OSSERVAZIONI e PROPOSTE COLLABORATIVE inerenti il Documento Preliminare del Nuovo PAT di Verona (relative a un'area del Quadrante Europa a confine con Caselle)

2^ INTEGRAZIONE alla PEC del 3.2.2025 – Nuova Viabilità senza sottoposizione a VIA?

Viabilità di supporto al nuovo terminale intermodale (750m) e a completamento dell'interporto del quadrante Europa di Verona
Progetto 2018-IT-TM-0057-S

Figure 10 Tav. P 1 - VAR.1 del Piano Urbanistico Attuativo del Quadrante Europa - Area Nord.

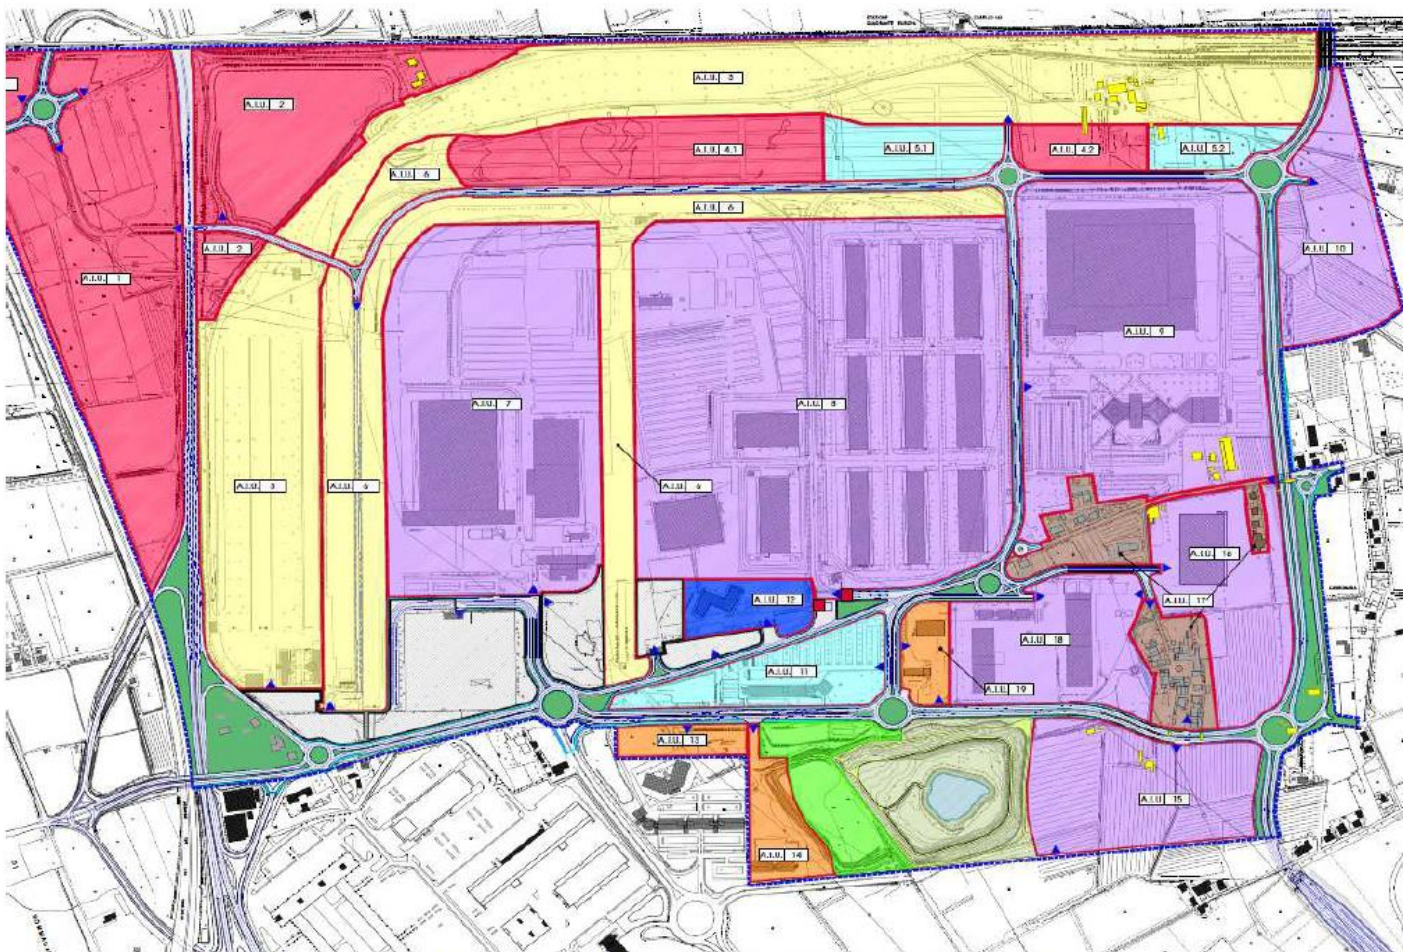
Alla pagina 13 della **Relazione Generale** prendiamo visione di quello che sarebbe stato approvato con il PUA NORD dell'Interporto Quadrante Europa, una **approvazione avvenuta senza una VAS**, una tesi già sostenuta nel **RICORSO al TAR** e dai **MOTIVI AGGIUNTI** che era stato presentato dal **Comune di Sommacampagna... contro il Consorzio ZAI**.

A differenza di quello che sostiene il Consorzio ZAI, tutto quello che è stato realizzato all'interno dell'INTERPORTO: Quadrante Europa... **NON è mai stato sottoposto... ne a V.I.A. – Valutazione di Impatto Ambientale e... ne a V.A.S. – Valutazione Ambientale Strategica...** permettendo così al Consorzio ZAI: (A) **di risparmiare** milioni di euro in quanto non sono mai state realizzate delle opere di Mitigazione e Compensazione Ambientale e (B) **facendo guadagnare** al

Dalla lettura di **pagina 13**, appare essere evidente che il **NUOVO ACCESSO** all'INTERPORTO Quadrante Europa sarà caratterizzato dalla **realizzazione di DUE NUOVE ROTONDE**, una **Rotonda ad Ovest** della Tangenziale (*già realizzata a cura e spese del Consorzio CEPAV DUE per la Ferrovia TAV*) e una **Rotonda a Est** che viene realizzata dal Consorzio ZAI.

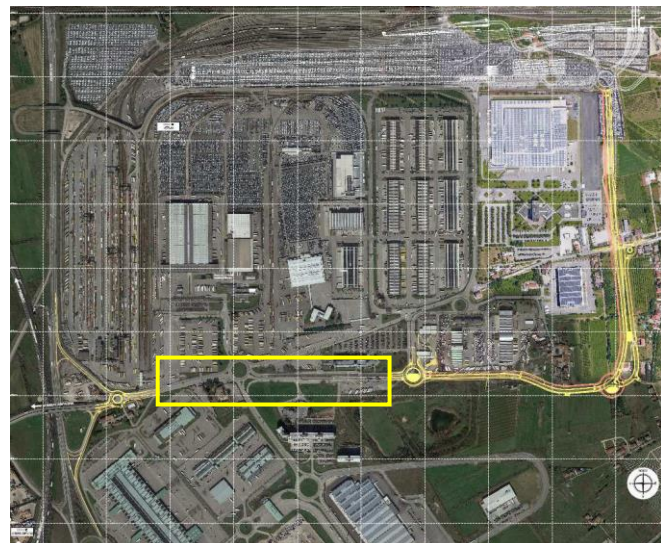
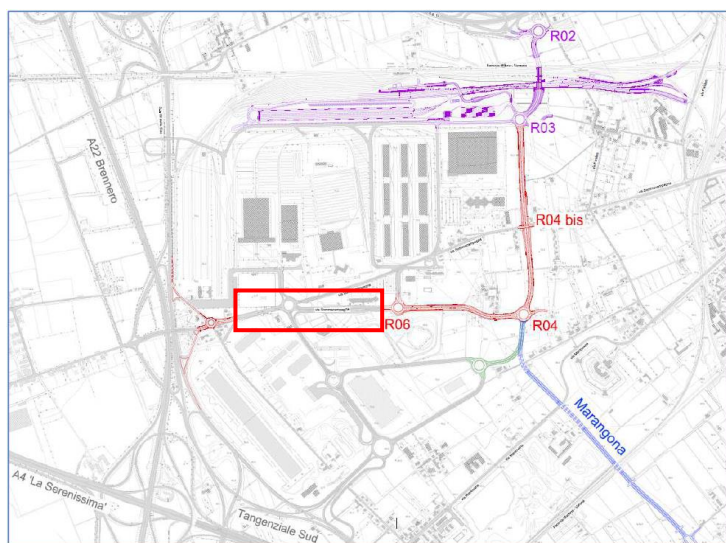
Tornando all'esame della [Relazione Generale](#) dalla tavola riportata nella **pagina 15** e nella **pagina 16** sono evidenti i **DUE STRALCI** della NUOVA VIABILITA' che è stata prevista per l'INTERPORTO Quadrante Europa con il PUA NORD.

Dall'esame di queste tre tavole è... ben evidente che **tra i DUE STRALCI non è previsto nessun intervento** e pertanto in questo tratto della viabilità che oggi è esistente **non è stato previsto** sia da realizzare nessuna prosecuzione della ciclopedonale (esiste e di progetto) al fine di poter completare la ciclabile di Caselle con quella della città di Verona.

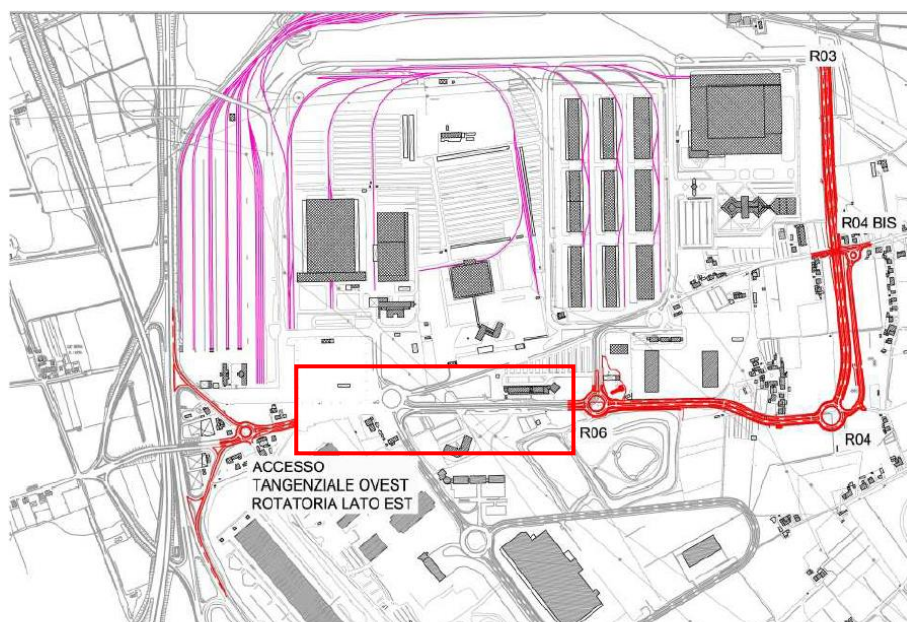
Va evidenziato che una Ciclabile a servizio delle aree dell'Interporto è stato previsto esserci **solo verso Est** e senza che vi sia **proseguimenti-collegamenti con il centro abitato di Caselle** dove 5.000 abitanti – quando devono recarsi a Verona in bici – devono attraversare l'Interporto a loro rischio e pericolo.

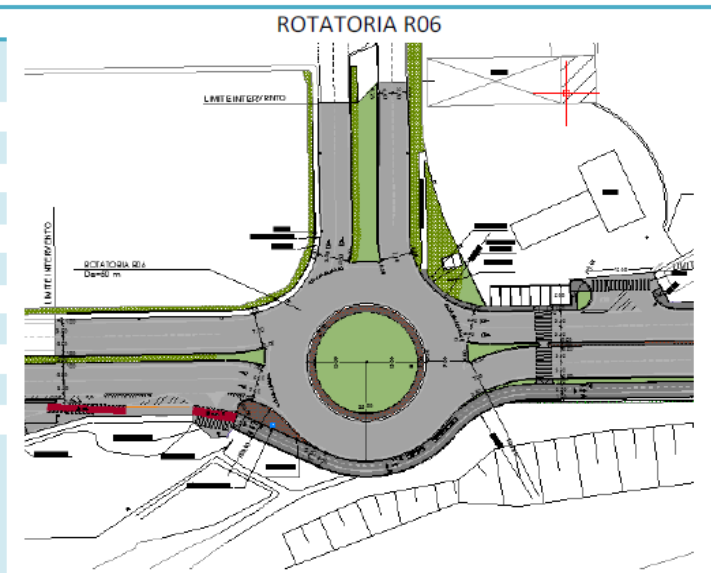
Se ora – sempre dalla [Relazione Generale](#) – se esaminiamo dei “dettagli” delle NUOVE Rotonde appare essere evidente che nella **ROTATORIA SVINCOLO EST TANGENZIALE** (quella più vicina a Caselle) non è stata prevista la Ciclopedonale.

Dato che tra la **ROTATORIA SVINCOLO EST TANGENZIALE** (vedi sopra) e la **ROTATORIA R06** (vedi sotto) non sono previsti degli interventi è evidente che tra queste DUE ROTATORIE non è previsto nessun collegamento Ciclopedonale.

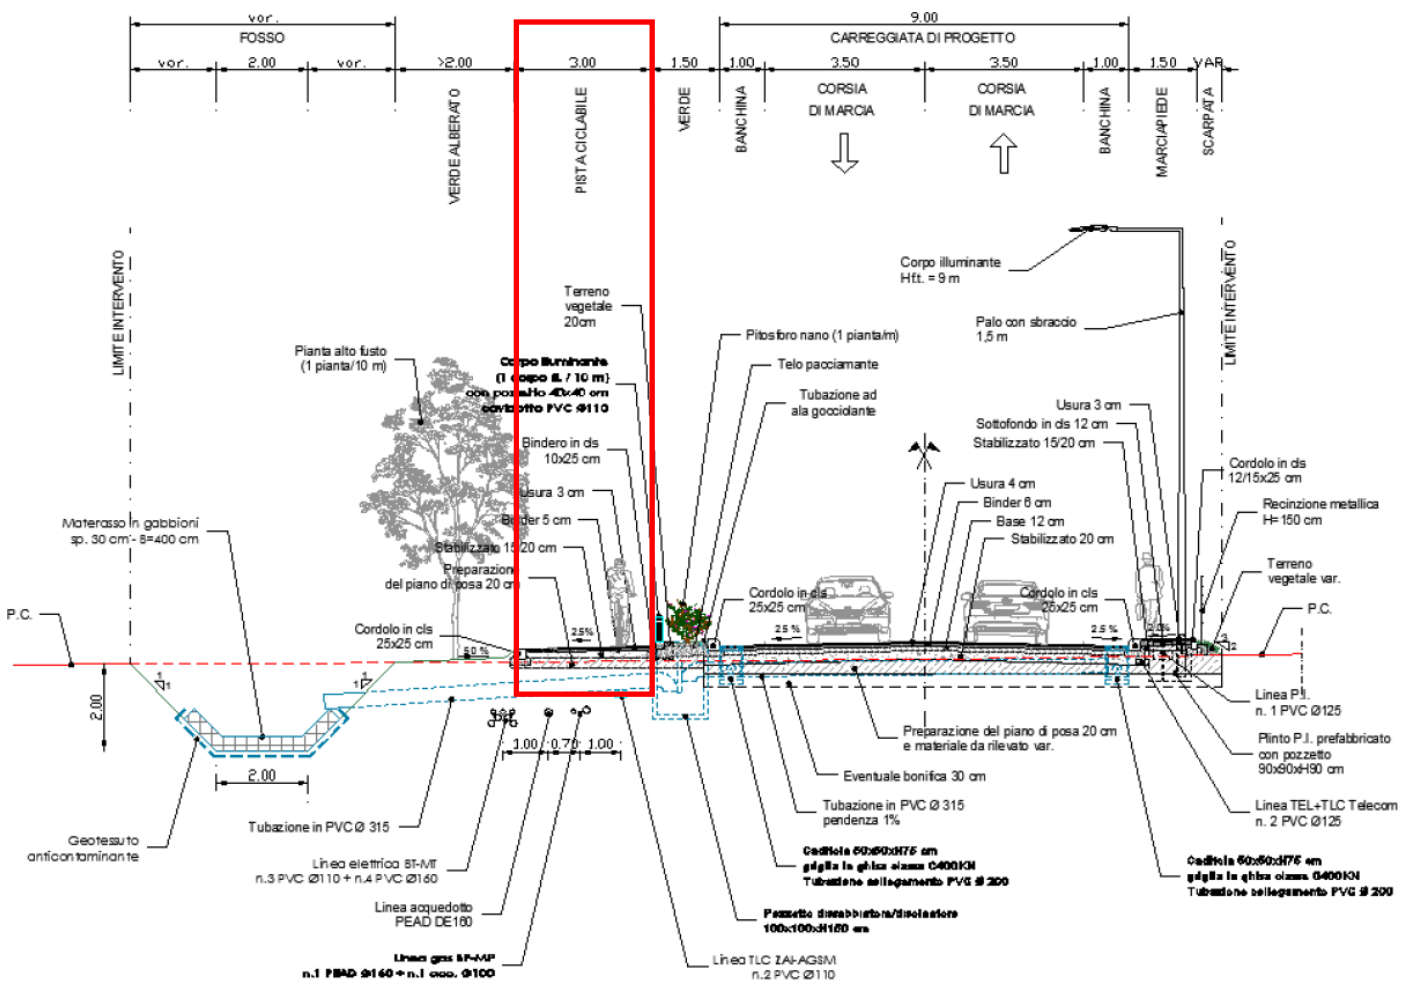
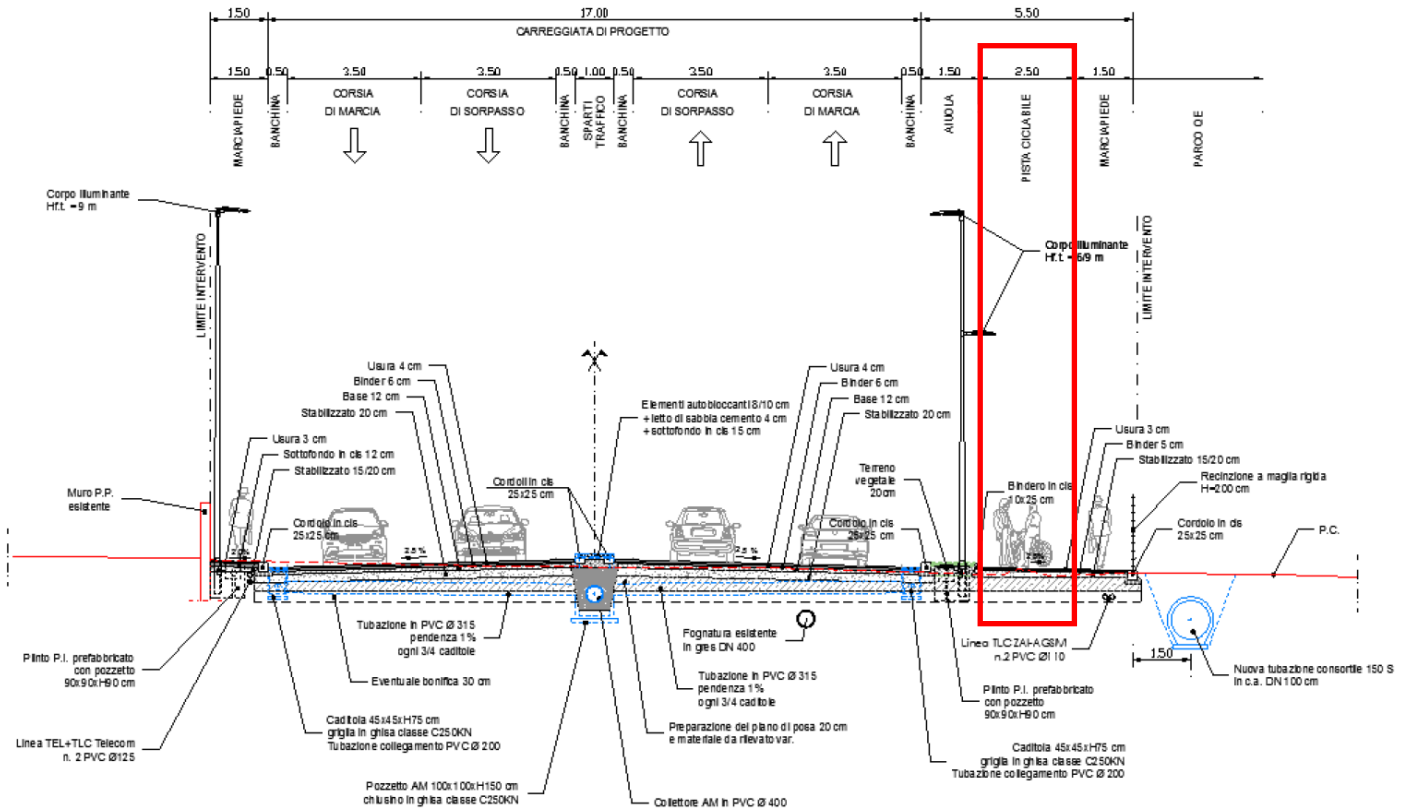
E che la Ciclopedonale sia stata prevista **solo nello stralcio ad Est dell'INTERPORTO** (e non nello stralcio ad Ovest, verso Caselle) questo è evidente anche dalle sezioni del nuovo sedime stradale dove sono evidenziate le Ciclopedonali.

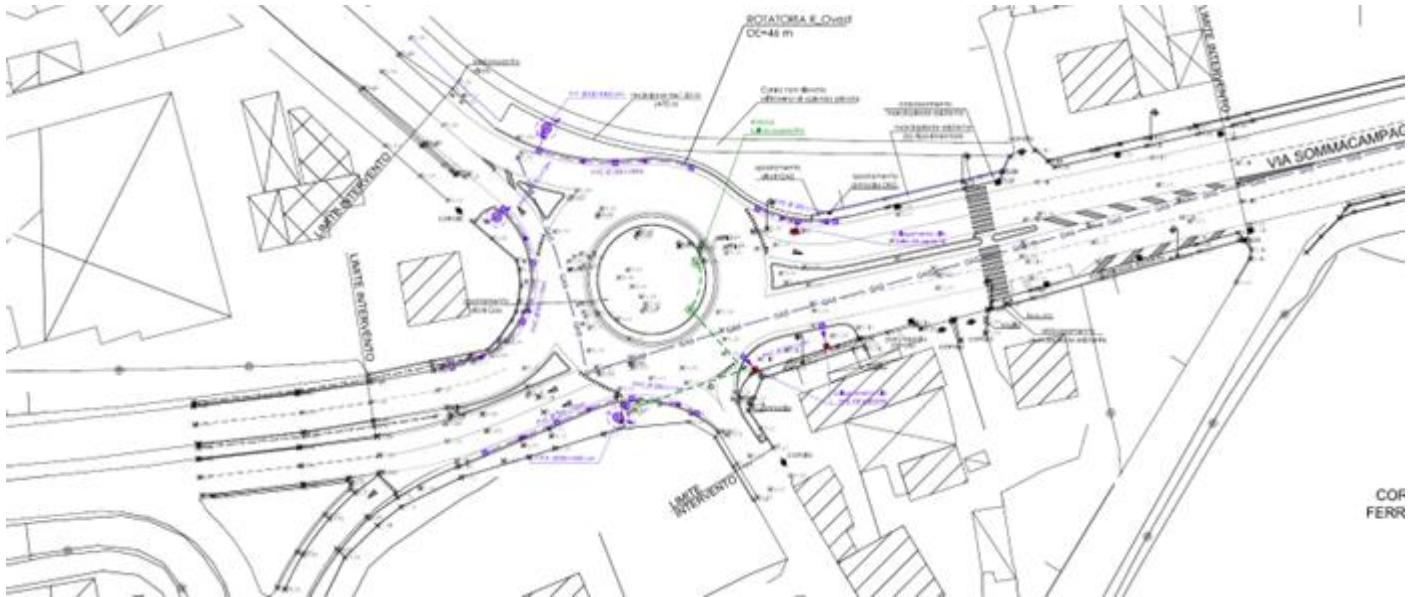
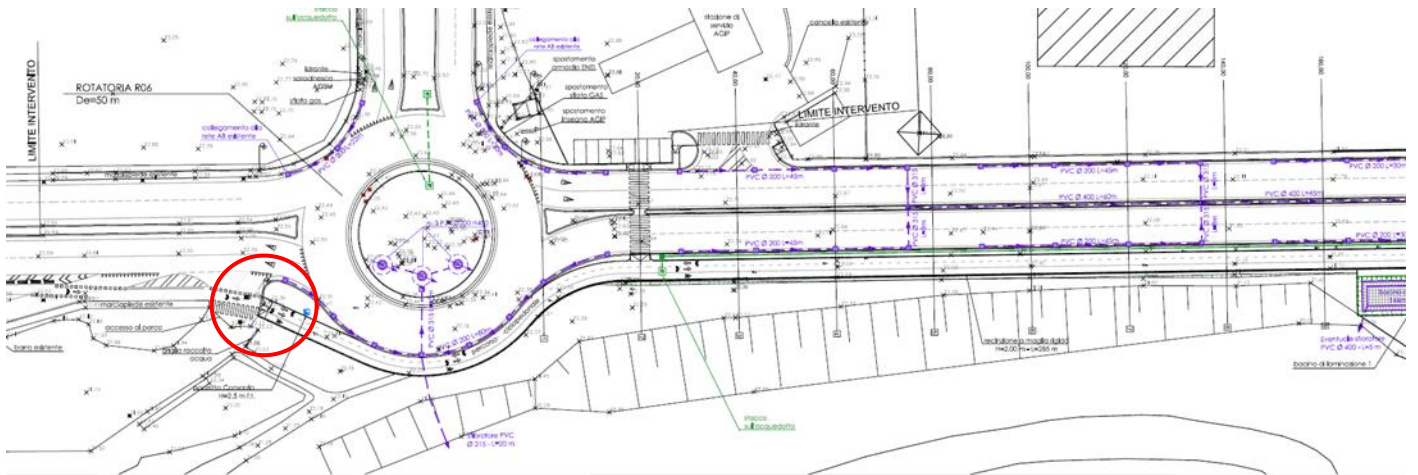
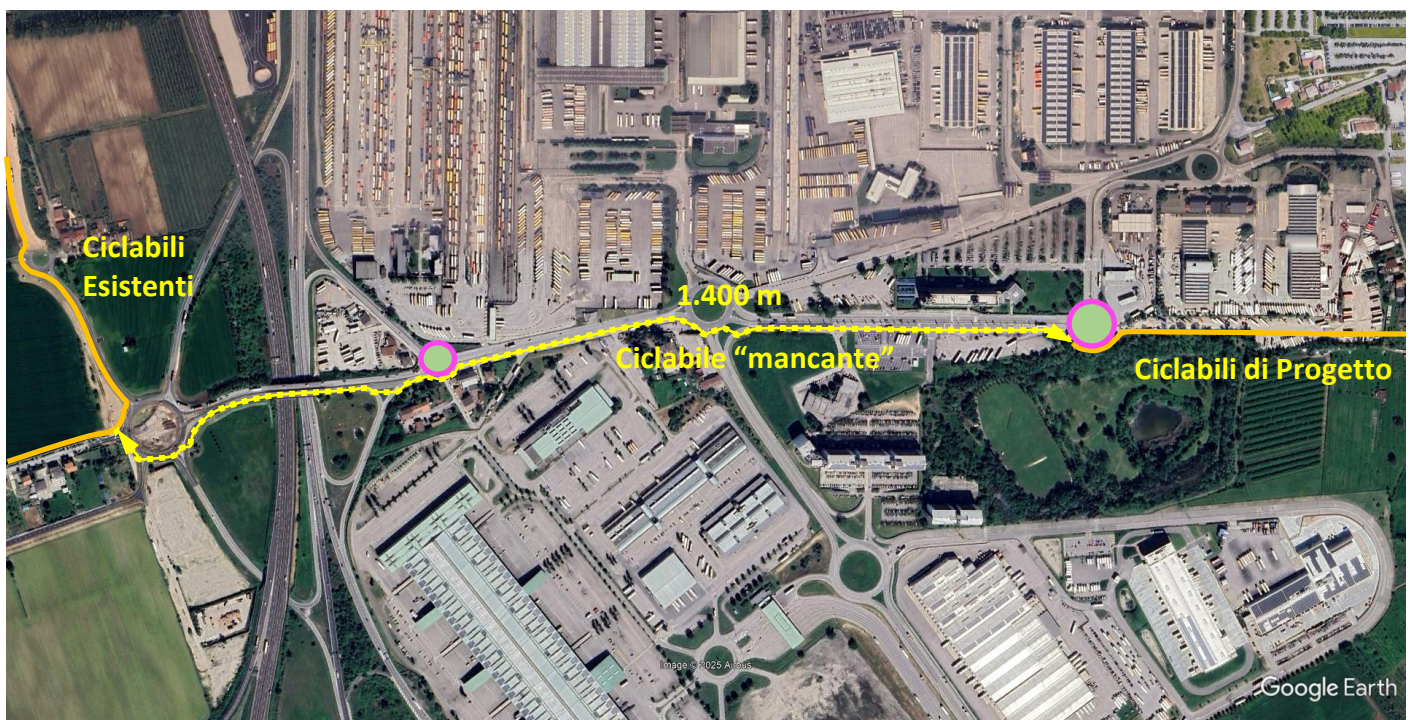
Che... tra la ROTATORIA SVINCOLO EST TANGENZIALE (vedi sopra) e la ROTATORIA R06 (vedi sotto) non sono previsti degli interventi per realizzare un prolungamento della Ciclopedonale è evidente visto che la NUOVA Ciclopedonale, termina in prossimità della ROTATORIA R06 (come evidenziato nel cerchio rosso) e... NON prosegue verso Caselle.

Per collegare Caselle con la Città di Verona - a partire dalle Due Ciclabili già esistenti e attraversando l'INTERPORTO Quadrante Europa - sono mancanti circa 1400 m. e questa opera - come intervento di mitigazione e di compensazione ambientale - sarebbe stata d'obbligo se la NUOVA VIABILITA' dell'Interporto... fosse stata sottoposta a VIA?
